## ПРИЛОЖЕНИЕ

к Решению Совета  
Евразийской экономической комиссии  
от 20 г. №

### **ИЗМЕНЕНИЯ, вносимые в технический регламент Таможенного союза «О безопасности колесных транспортных средств» (ТР ТС 018/2011)**

в) для противотуманных фар

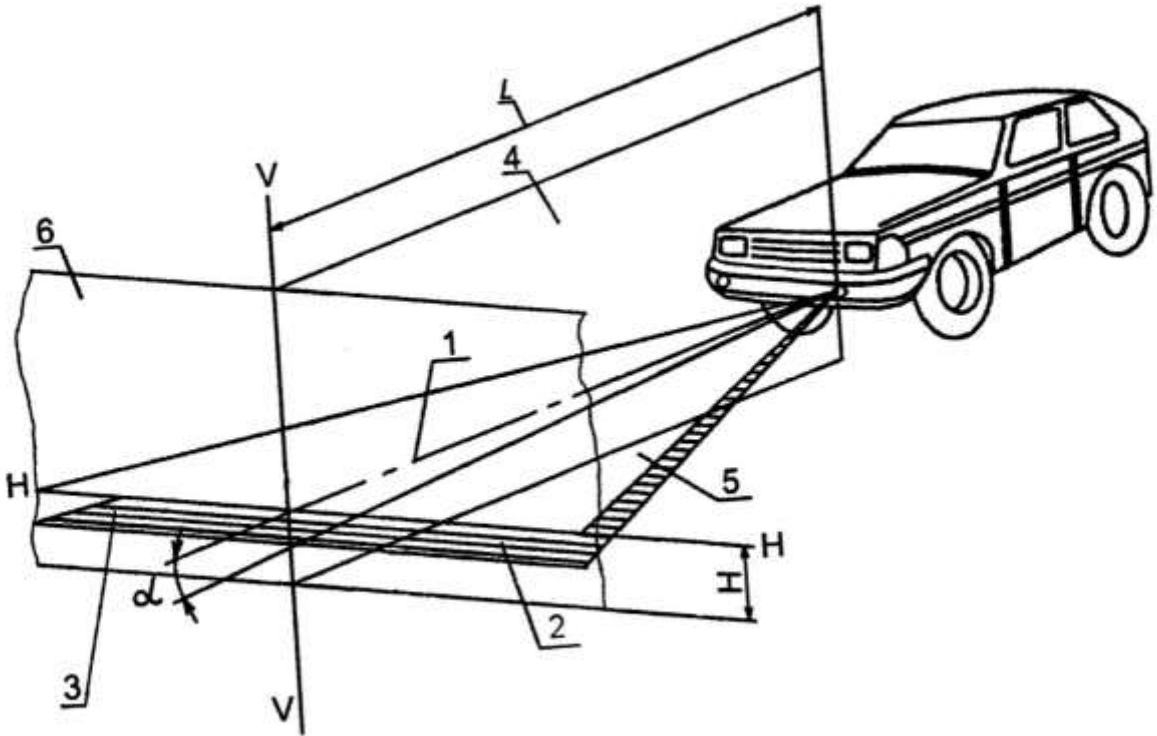
в) рисунок 3.1 дополнить следующим рисунком:

д) предложение первое пункта 3.8.8 дополнить словами «(рисунок 3.1в)»;
